# **Avis délibéré de l’Autorité environnementale sur la déviation de la RN 20 à Tarascon-sur- Ariège et le tunnel de Quié (09)**

**n°Ae : 2023-42**

**Avis délibéré n° 2023-42 adopté lors de la séance du 9 novembre 2023**

Figure 5 : Mesure de compensation pour les zones humides (Source : étude d'impact)

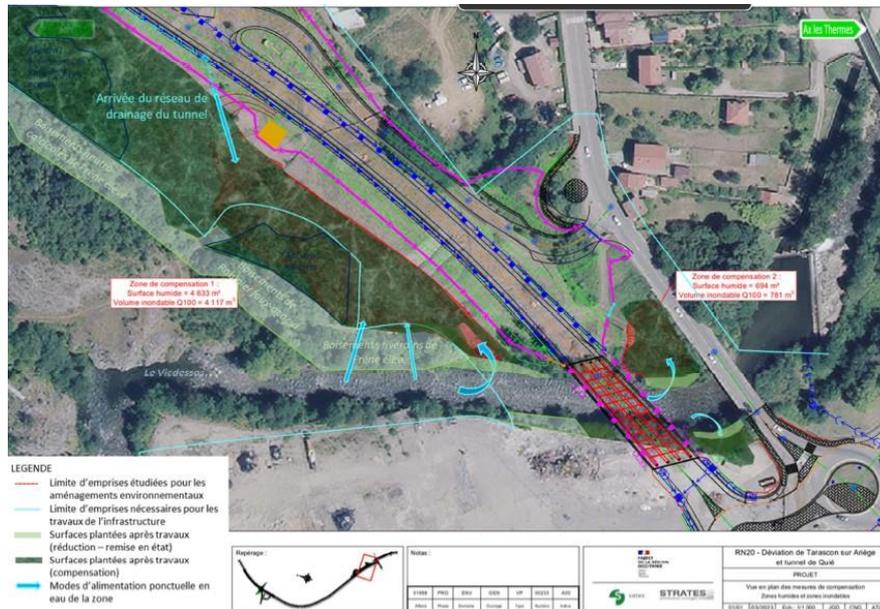
La ripisylve du Vicdessos sera affectée par la création du viaduc et la mise en place de remblais, soit un impact résiduel (1 000 m<sup>2</sup>) compensé au droit de la nouvelle RN20 dans le même secteur<sup>33</sup> par des plantations d'essences locales hygrophiles (2 400 à 4 600 m<sup>2</sup>) permettant d'élargir la ripisylve et de réduire les discontinuités, et par la création de deux zones humides valant champs d'expansion de crues du Vicdessos (5 400 m<sup>2</sup> environ).

Elles seront alimentées notamment par les eaux du bassin versant et les eaux souterraines collectées au droit du tunnel. En phase travaux, les zones humides repérées seront délimitées et balisées sur le terrain.

Figure 6 : Bâtiments dépassant les valeurs limites de bruit (source : étude d'impact)

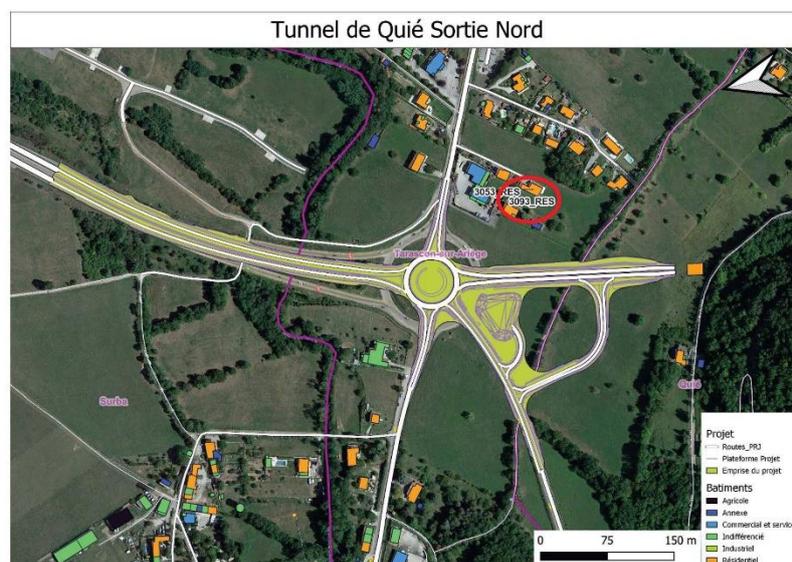
Les effets des aménagements en termes de bruit sont précisément décrits : si, en scénario de référence sans projet à l'horizon 2050, l'étude d'impact identifie 75 bâtiments en zone d'ambiance sonore non modérée de jour et 27 de nuit (respectivement 5 et 8 de plus que dans l'état initial), ainsi que 52 (5 de plus) points noirs de bruit, seuls deux bâtiments à proximité de la sortie nord du tunnel resteraient exposés à des dépassements des valeurs limites applicables à un projet en tracé neuf. Le dossier indique qu'ils feront l'objet d'une isolation de façade dont l'Ae rappelle qu'elle ne supprime pas totalement les incidences, notamment lorsque les fenêtres sont ouvertes.

L'analyse des incidences prend également en compte le bruit de ventilation du tunnel à la hauteur des émergences.

Sans prise en compte des trafics induits, 41 points noirs de bruit (sur 52) seraient résorbés.

- **d'élargir l'analyse en matière de bruit au moins entre Tarascon-sur-Ariège et Ax-les-Thermes,**
- **de prendre en compte les évolutions de trafic induites par le projet pour la modélisation des niveaux de bruit,**
- **de déterminer les habitations en dépassement de valeurs limites réglementaires, en référence à la réglementation applicable aux modifications d'infrastructures, ainsi que les points noirs de bruit sur l'ensemble du projet.**
